**Änderungen und Ergänzungen zum AVV, Anlage 9 „Vorschlag-Nr. 5“**

Änderungen zum Anhang 1: Änderungsantrag Kapitel 6 und 7 inkl. ILE

Juni 2014

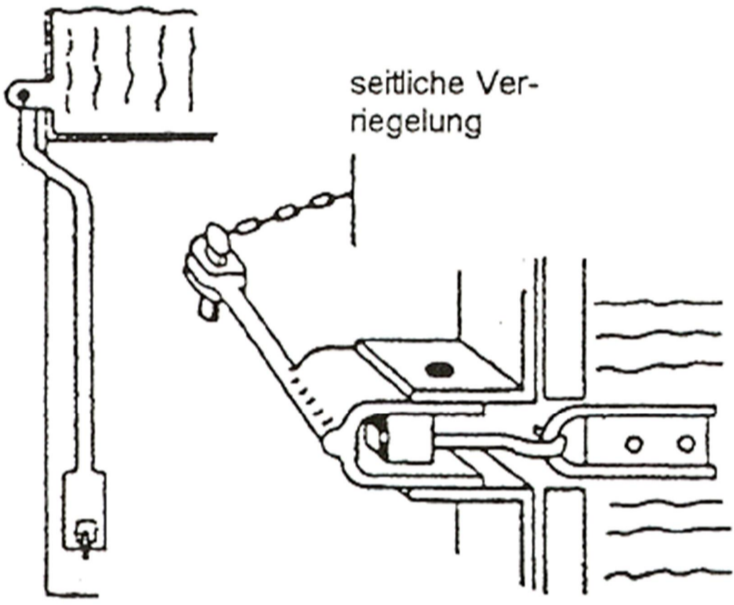
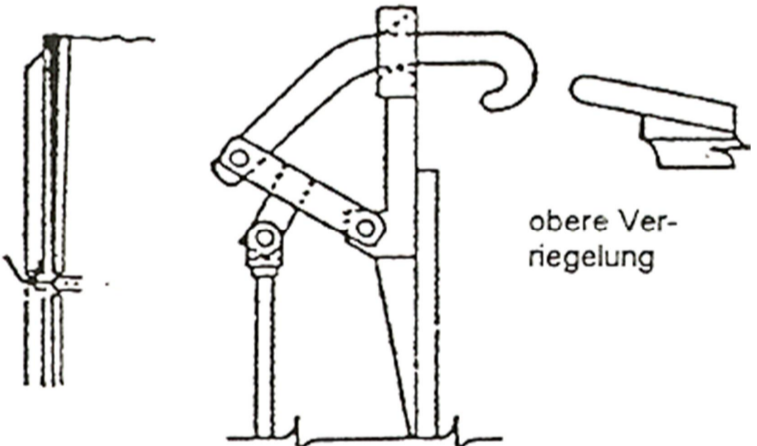
- Im Kapitel 6 unter 6.1.4 und 6.1.5 ist der Querverweis auf Ladeeinheiten zu streichen

Bauteile	Code	Mängel/Kriterien/Hinweise	Maßnahmen	Fehler-klasse
<b>Wände, auch bei Ladeeinheiten</b>	6.1.4			
	6.1.4.1	Wandbrett fehlt, gebrochen, gesplittert oder klafft auseinander; Wandverkleidung durchlöchert, gebrochen	K	3
	6.1.4.2	Gefahr von Nässeschäden am Ladegut oder des Ladegutverlustes	Wenn nötig abhelfen + K; wenn nicht möglich, aussetzen	4
<b>Boden, auch bei Ladeeinheiten</b>	6.1.5	Boden beschädigt		
	6.1.5.1	- ohne Risiko des Ladegutverlustes	K	3
	6.1.5.2	- mit Risiko des Ladegutverlustes	Wenn nötig abhelfen + K; wenn Abhilfe nicht möglich, aussetzen	4
